改善箇所説明図

基準不適合箇所

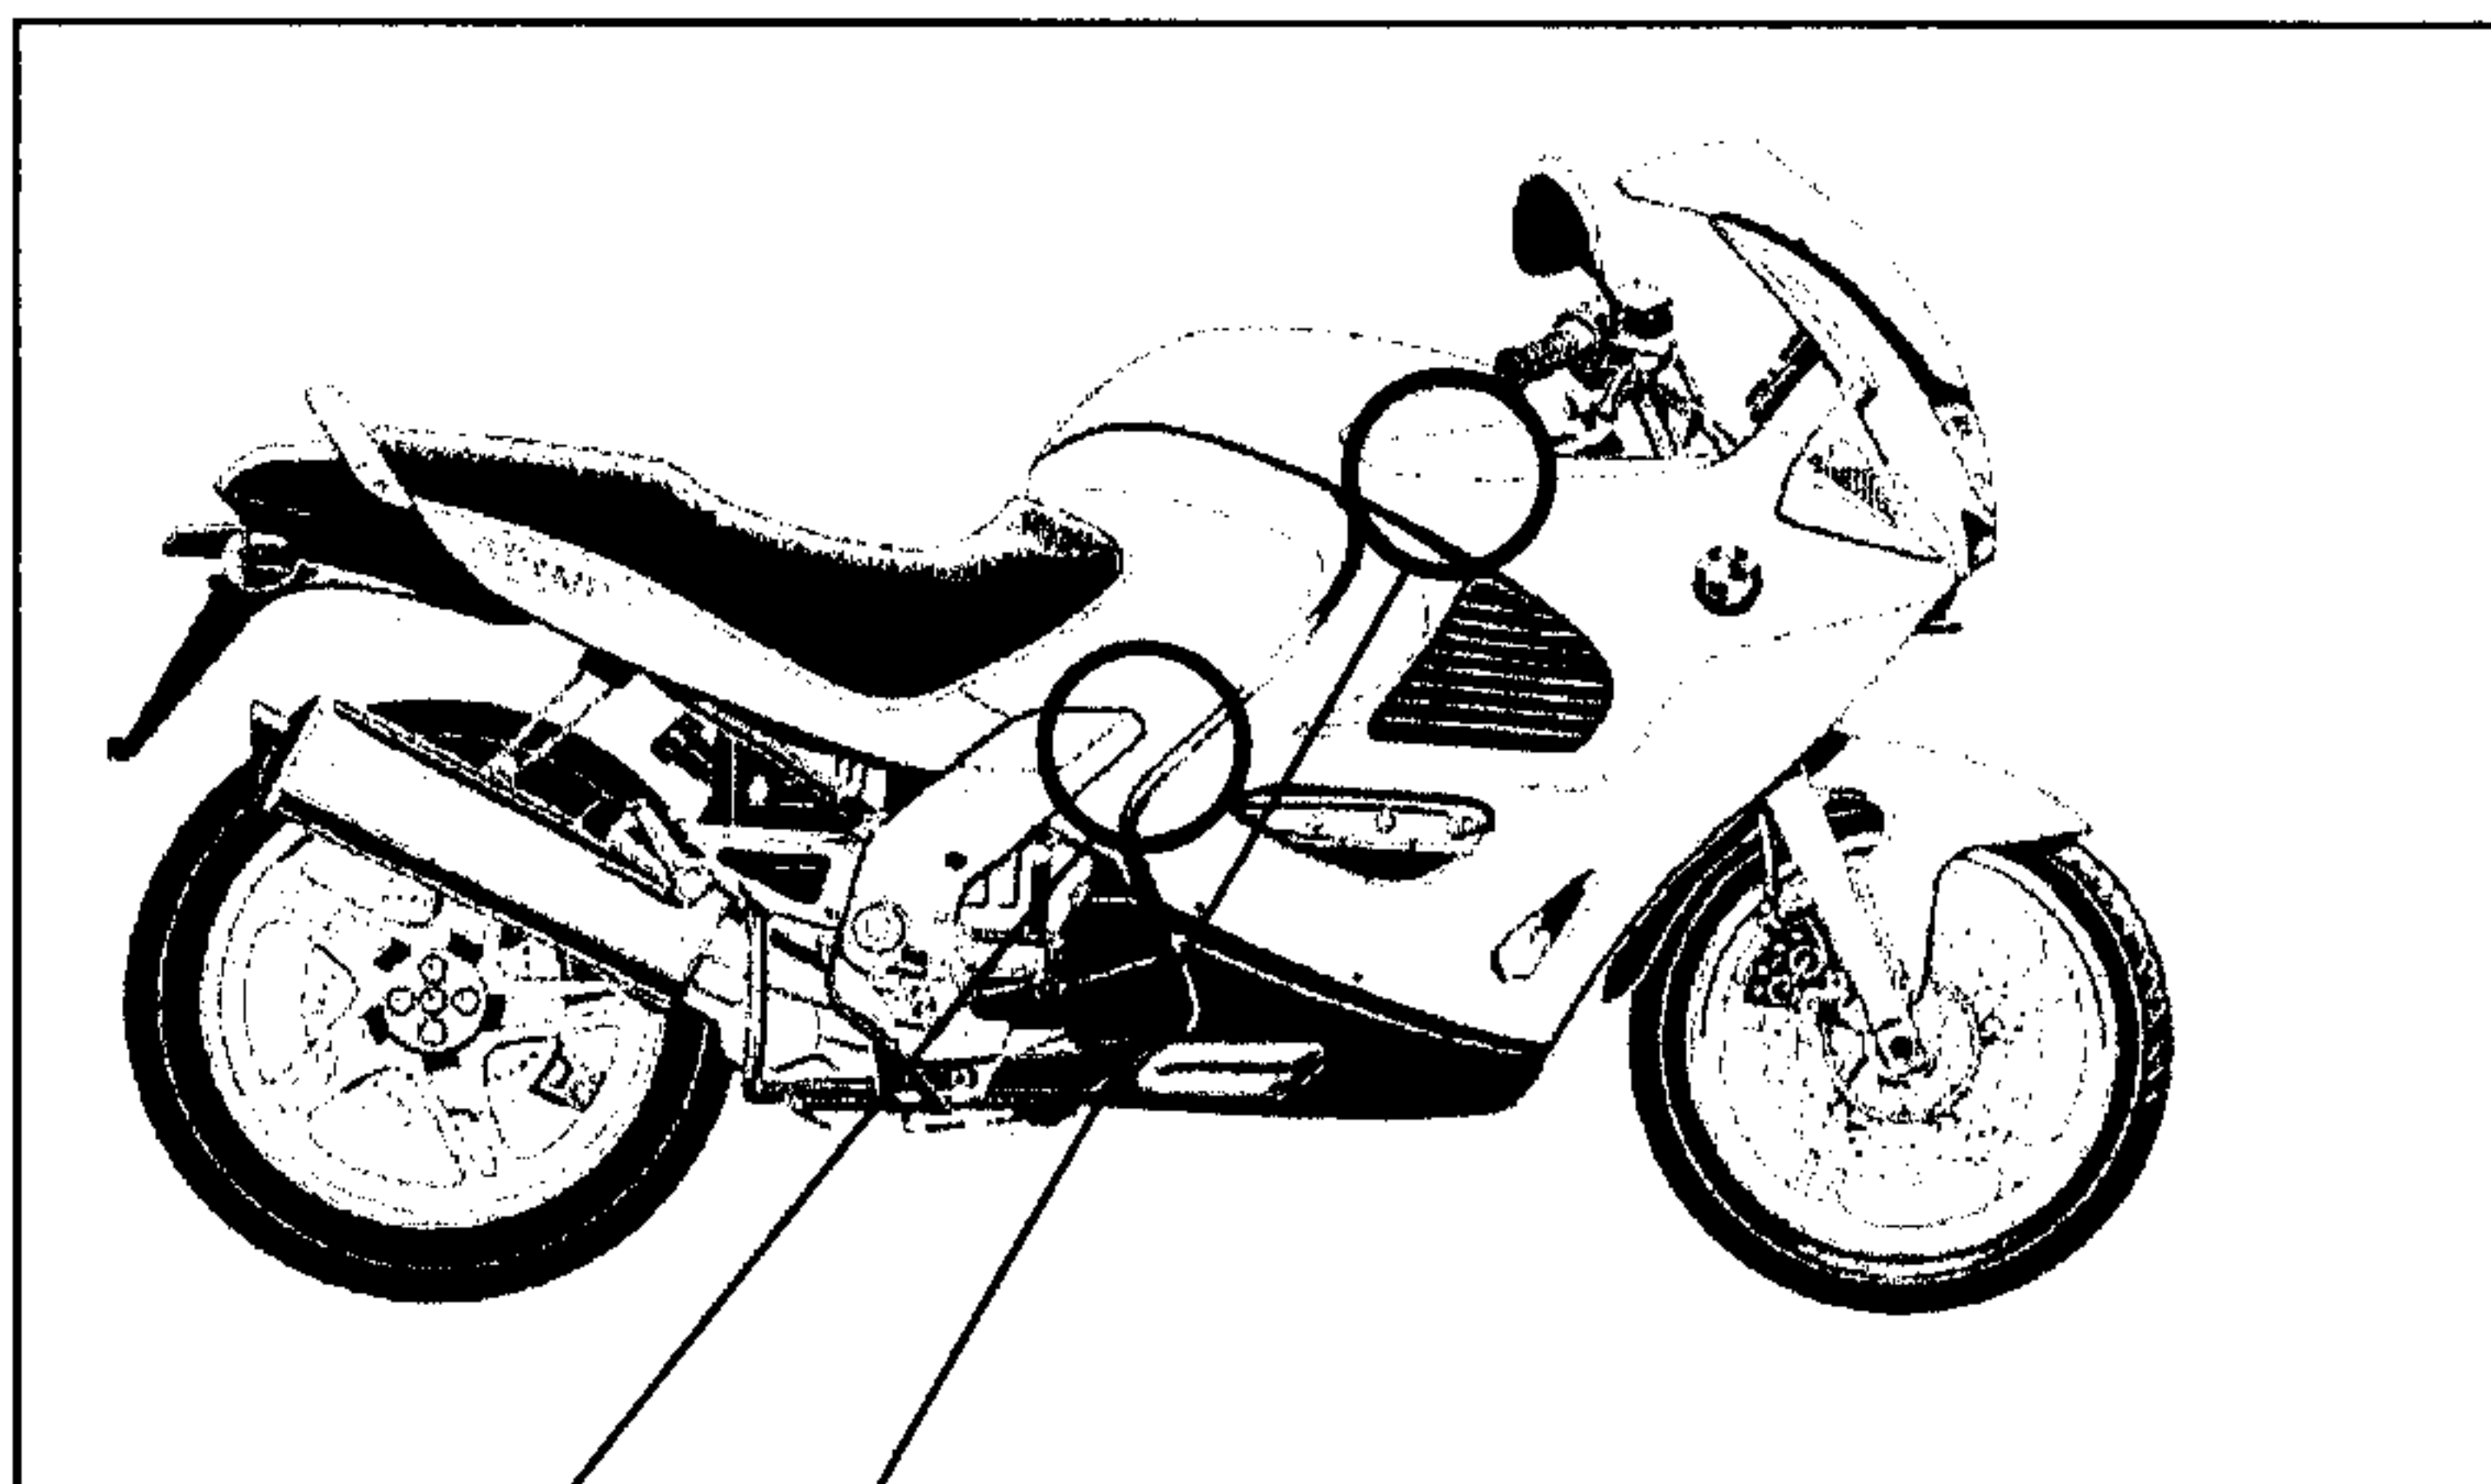
- ① ホースコネクターを点検し、漏れがある場合、**オーリング**を交換する。
- ② **ホースクランプ**を増し締めする。
- ③ **燃料ポンプフランジ**を増し締めする。

- ④ **燃料レベルセンサーガスケット**を対策品と交換する。

- ①燃料ホースコネクターを脱着した際、オーリングがずれるものがあるため、当該コネクターの脱着を繰り返し行くとオーリングが損傷し、燃料が漏れ、最悪の場合、火災に至る恐れがある。
- ②燃料ホースクランプの締め付けが不十分なため、エンジンの振動等により当該クランプ部から燃料が漏れ、最悪の場合、火災に至るおそれがある。
- ③燃料ポンプフランジの締め付けトルクが不足しているため、燃料タンク内圧の上昇により、当該フランジ部から燃料が漏れ、最悪の場合、火災に至るおそれがある。
- ④燃料レベルセンサマウントのガスケットの寸法が不足しているためエンジン等の振動により当該マウント部から燃料が漏れ、最悪の場合、火災に至るおそれがある。

- ①当該コネクターの脱着のたびにオーリングを交換するよう基準を変更し、その旨を徹底するため警告ラベルを燃料タンクに貼る。なお、当該コネクターから燃料漏れがある場合は、オーリングを新品と交換する。
- ②当該クランプを増し締めし、燃料漏れがある場合は当該クランプ及び燃料ホースを新品と交換する。
- ③当該フランジを新たな締めトルクで締め直す。
- ④当該ガスケットを対策品と交換する。
